Avis de la Mission régionale d'autorité environnementale de la région Nouvelle-Aquitaine sur le projet de renouvellement d'exploitation de carrière à Ascain (64)

n°MRAe 2020APNA58

dossier P-2020-9570

extrait de l'étude d'impact figure 33 page 133-Prise d'eau dans le ruisseau Uharca

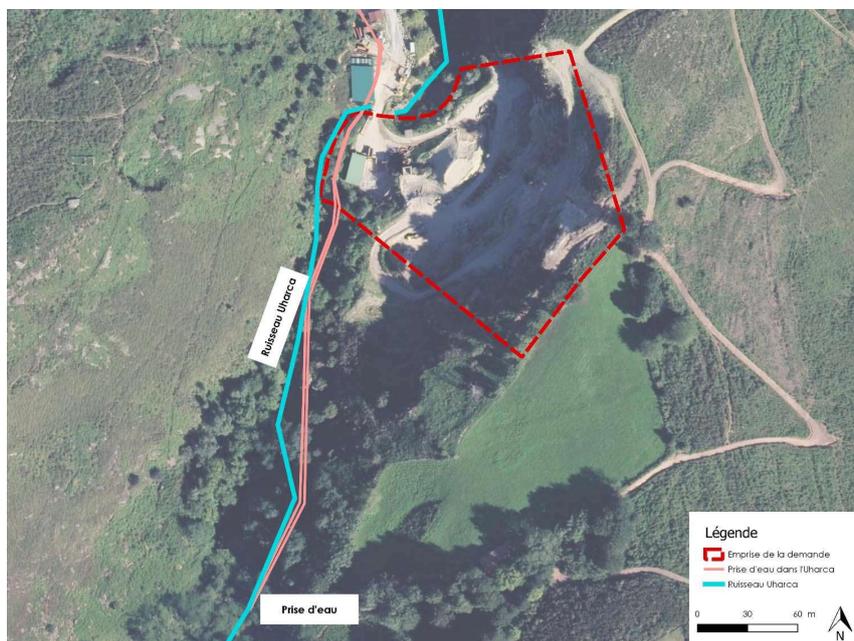
La MRAe demande des précisions sur la fréquence des contrôles envisagés et la justification du protocole retenu pour le suivi de la qualité des eaux rejetés dans le milieu naturel. Le dispositif d'alerte et de mesures curatives demande également à être décrit.

Il conviendrait également de préciser les volumes d'eau prélevés et rejetés au final, en tenant compte de l'insertion du dispositif de rabattement de poussière sur le circuit de l'unité de sciage.

État final réaménagé (photomontages extraits de l'étude d'impact p 209)

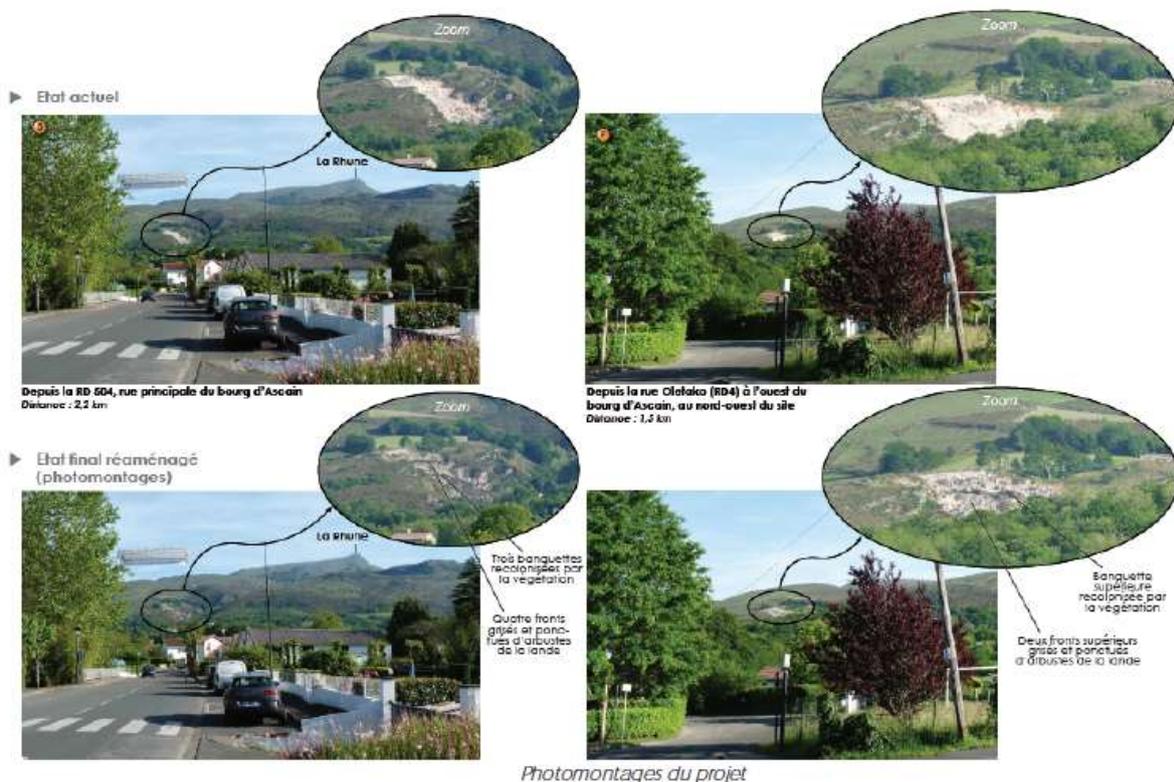
En conclusion, la restauration progressive du site, accompagnée des mesures d'évitement et de réduction mises en œuvre devrait participer à la restauration d'un milieu naturel et du cadre de vie. Les illustrations présentées dans ce chapitre de l'étude d'impact donnent une bonne représentation de l'état final attendu. Le dossier n'évoque pas cependant le devenir des installations associées.
